Připomínky TP 169

Obr. 28

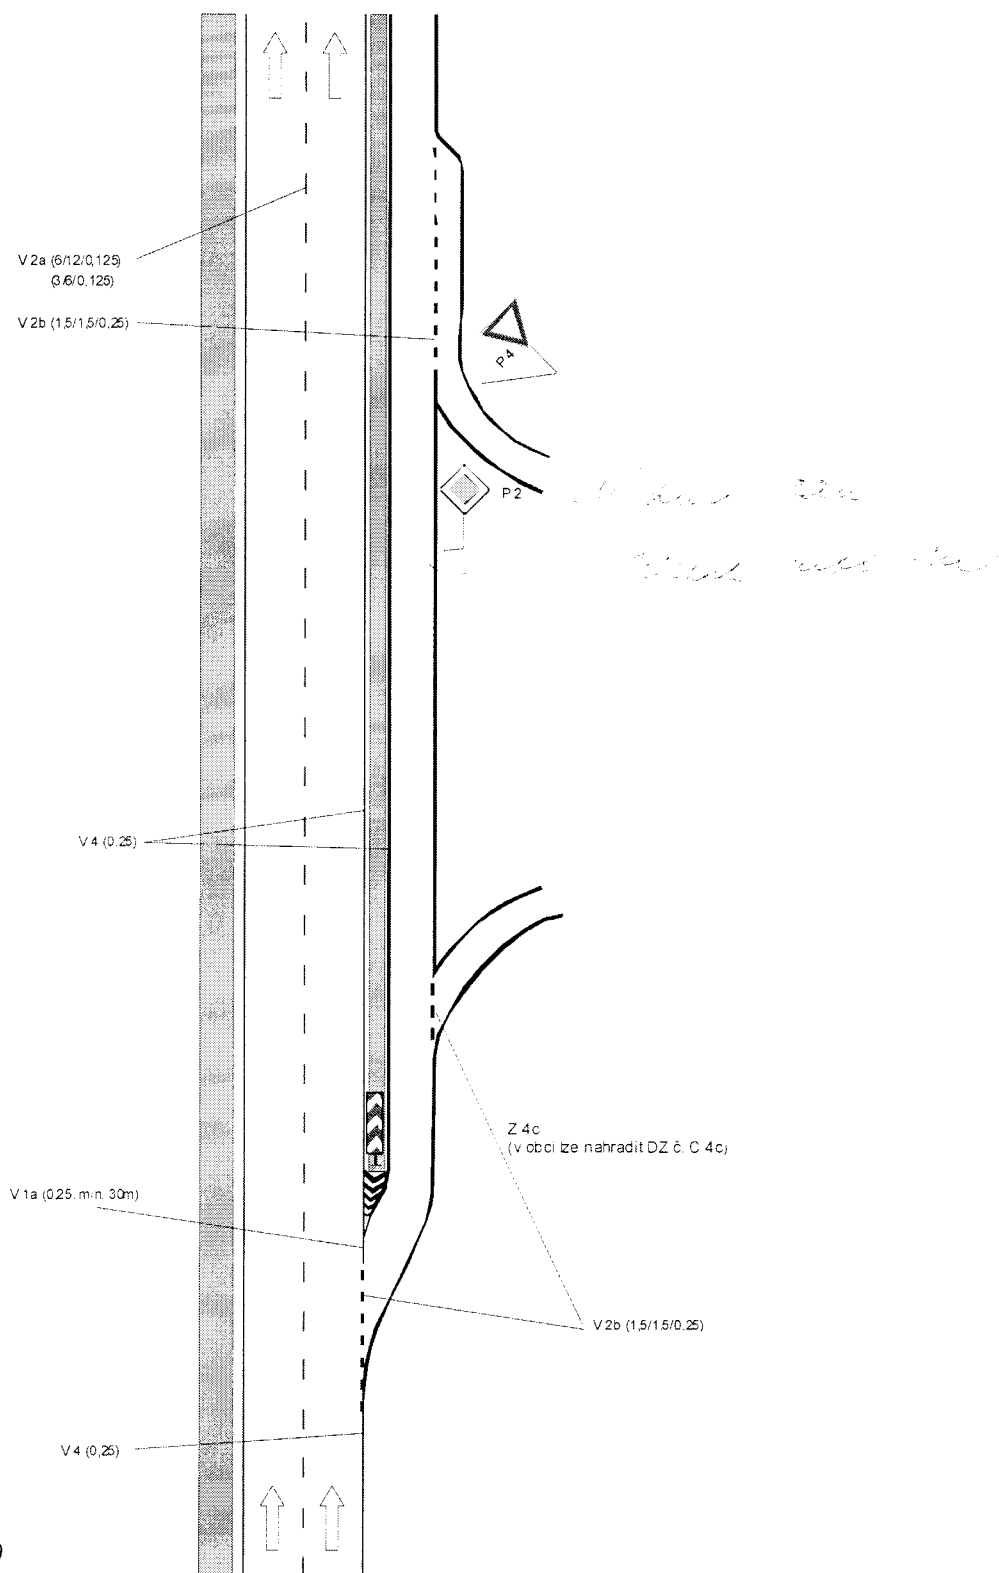
- *Na str.6 ve větě „Poslední věta kap. 4.4.1 se větou, která zní“ chybí sloveso (doplňuje, nahrazuje?) (Ing. Vladimír Vorel)*

Zákaz vjezdu do protisměru výjezdové větve se označuje dopravní značkou č. B 2 „Zákaz vjezdu všech vozidel“ umístěnou po pravé i levé straně vozovky (obr. 28).

4.5.4. Spirálovitá

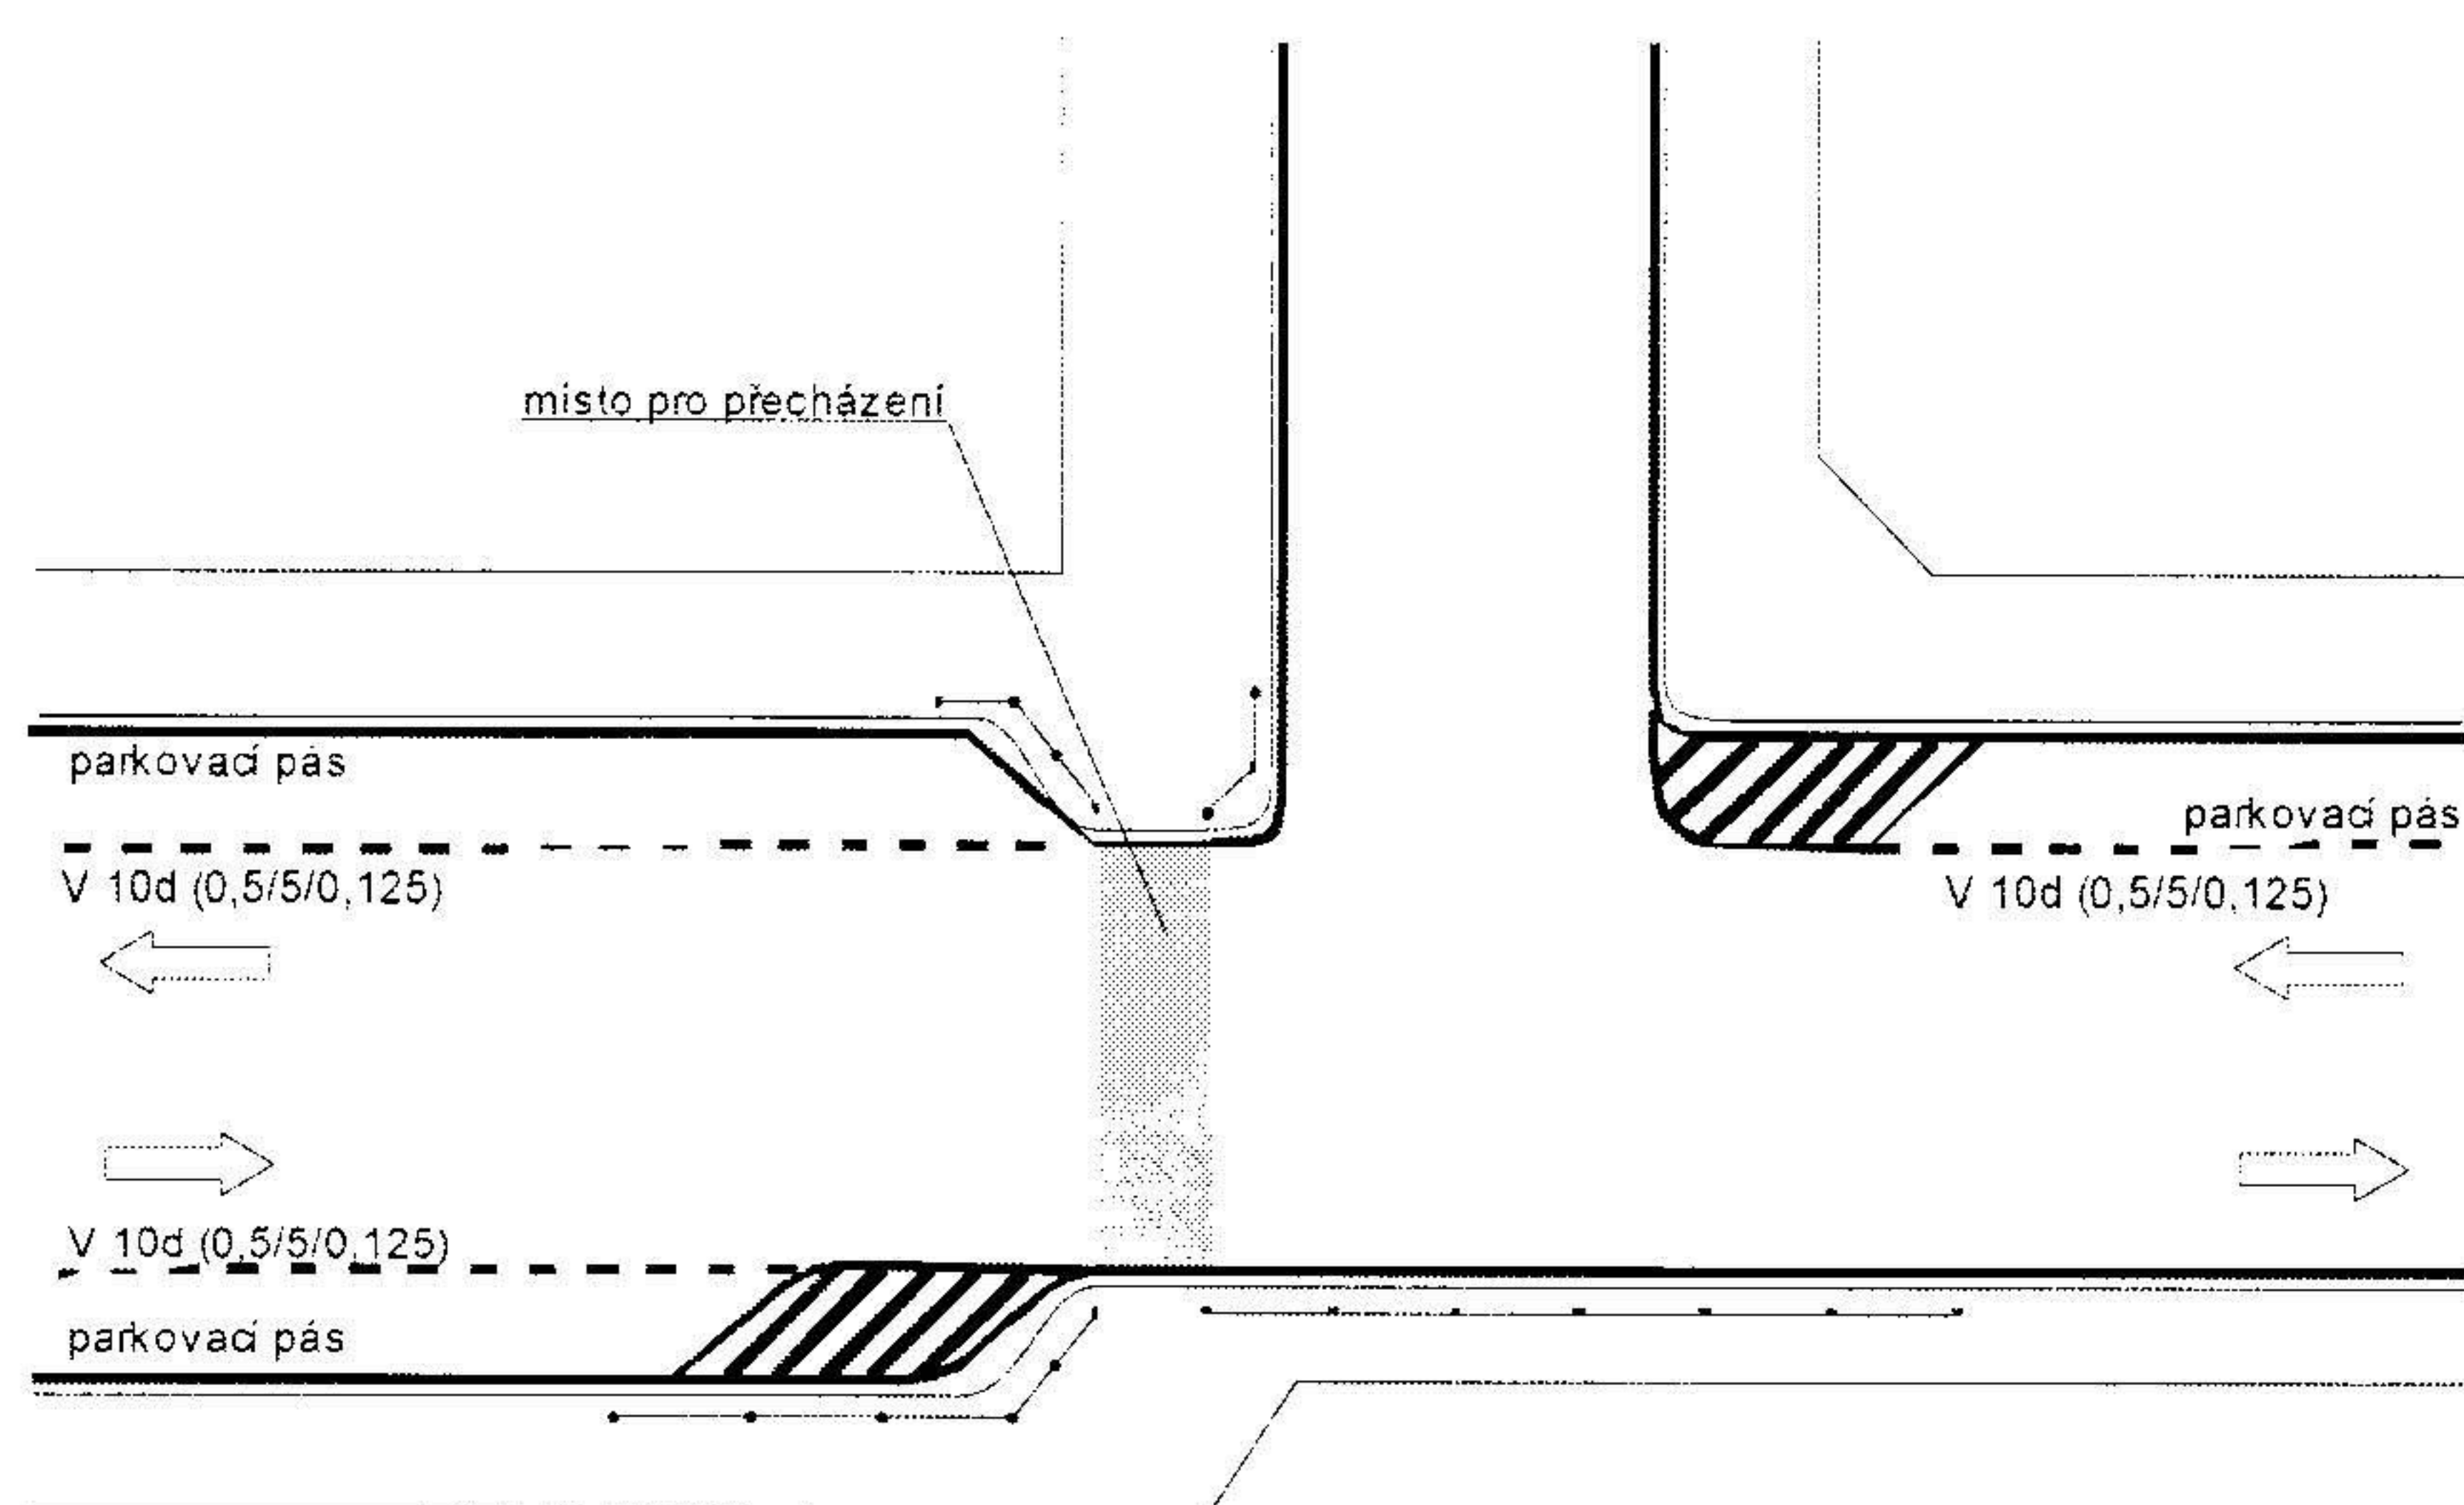
- *obrázek upravit v souladu s výsledky jednání k TP 65 a TP 133 dne 5.2.2013 v Praze (Ing. Tereza Kalábová)*

- *4.5.4.- spirálovitá myslím, že řidiče nezajímá, k jakému okruhu se blíží, zvláště když není zřejmý způsob průjezdu. Na dálnicích se neupozorňuje, jestli je křižovatka - čtyřlístek, diamant atd. Ta výstraha je spíše matoucí. DZ č. A4 je naprosto dostačující. (Ing. Karel Hofman)*

- *Podobně navazuje i návrh obr.31 b, který oddělením jízdních pruhů v objezdu z jedné do dvou značek, degraduje řešení vícepruhového objezdu na jakýsi průjezd těsně okolo kruhového objezdu. Když se „jako jeden z prvních spirál řešil v Brně-Kampusu, došlo se k návrhu vcelku přehlednému a srozumitelnému. Ani ekonomika řešení není zanedbatelná. (Ing. Karel Hofman)*

- *Upravit obr. 31b – u portálových značek je potřeba udělat i značku pouze s pravým odbočením, zároveň je dle našeho názoru vhodné místo dvou rozdělených značek udělat pouze jednu se společnými cíly nad šipkami rovně – samozřejmě, že detaily budou řešit VL 6.1 (Ing. Michal Caudr)*
